Zápis z hlasování členů Komise výstavby a územního plánování Rady MČ Praha 22
provedeného per rollam

Předmět hlasování: S ohledem na KVaÚP dne 13.12.2021 (bod Projednání nového návrhu MŠ V Bytovkách – studie 4 třídní MŠ) přestavený obsah studií vnímám jako vhodnější návrh představený zástupci společnosti:

Otázky a odpovědi k projektu MŠ V Bytovkách – archiw studio

Příloha 3 - Odpovědi na dotazy členů KVaÚP - BY architects, spol. s r.o.

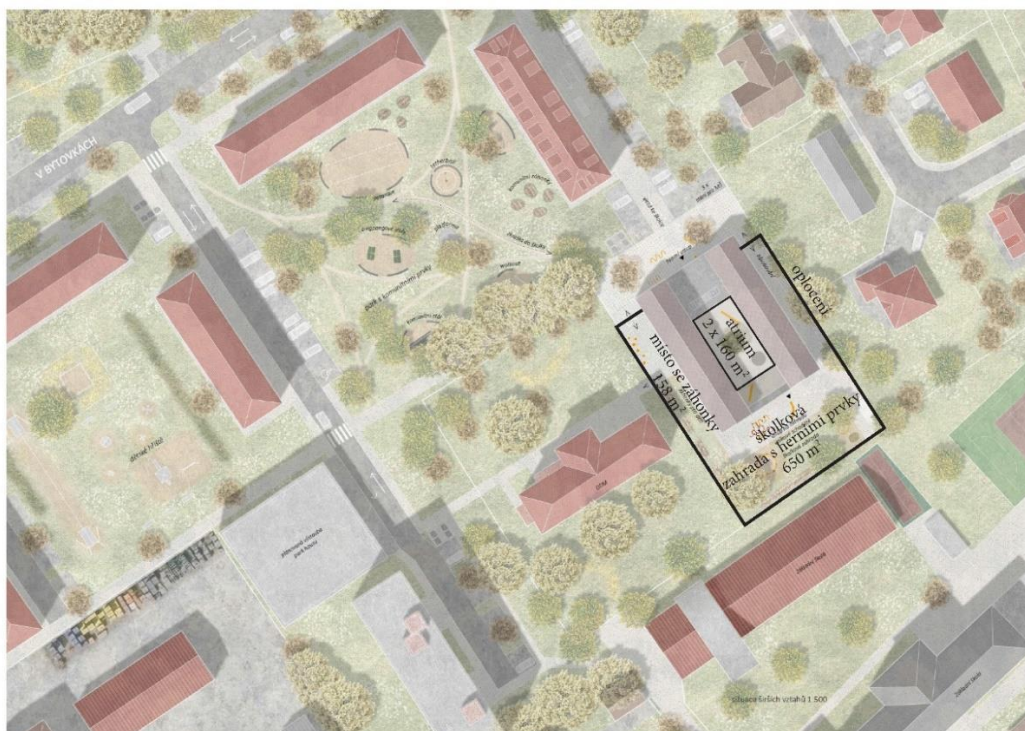
5. Může potvrdit, že pro případnou realizaci Vašeho návrhu nebude překážkou, pokud by v rámci dopravního řešení byl omezen vjezd vozidel mimo dopravní obsluhy a residentů do odboček v ulici V Bytovkách, kde se nacházejí domy č.p. 838 a 788 minimálně v ranních hodinách v pracovní dny s tím, že návštěvnická stání pro školku by byly umístěny na parkovací ploše na pozemcích ppč. 2266/2 a ppč. 2266/3 (přímo u školky tj. v odbočce u domu č.p. 788 by pak měla vzniknout pouze vázaná stání)?

Ano, umístění vázaných stání v těsné blízkosti školky a vymístění návštěvnických stání dál bylo součástí zadání a návrh s tím počítá. Podle PSP je třeba zřídit minimálně 1 návštěvnické stání – je na další dohodě se zadavatelem a zúčastněnými stranami, kolik dalších návštěvnických stání zřizovat.
